Piano+2

Carenze riscontrate

sezione BB

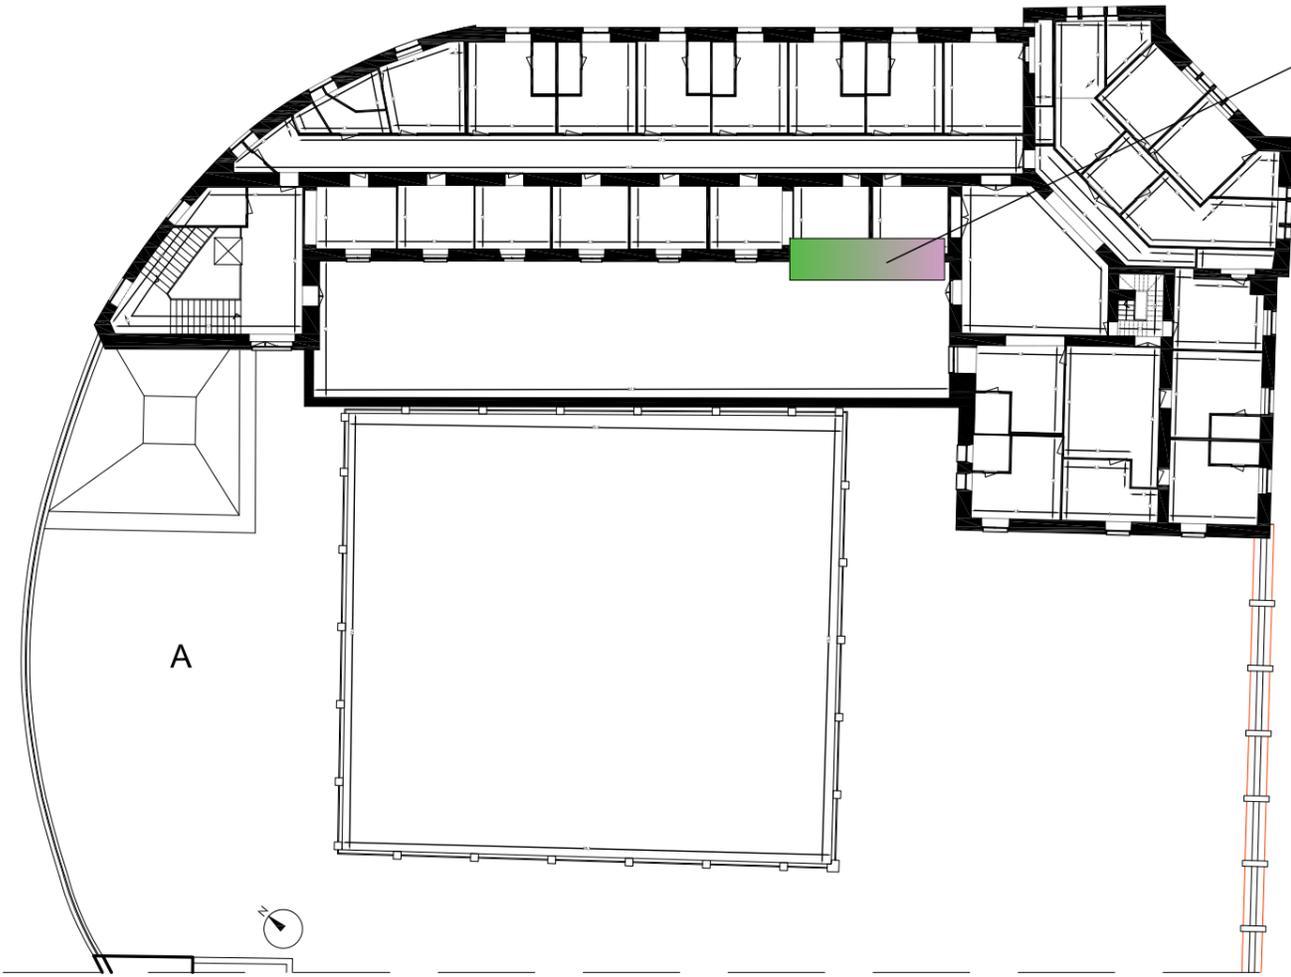
Dalle indagini condotte si è riscontrato che la parete non è del tipo portante in tufo, ma a doppia fodera in mattoni forati con camera d'aria centrale.

Lo stato fessurativo riscontrato è presente sul prospetto e all'interno può ricercarsi nella sollecitazione del solaio gravante.

Si rende necessario ripristinare la rigidità di tale paramento per mezzo di cerchiatura a telaio in acciaio vincolato alle pareti e al solaio sottostante.

Alla luce di tale intervento si prescrive una indagine termografica dei solai al fine di valutarne l'esatta orditura per una verifica preliminare strutturale.
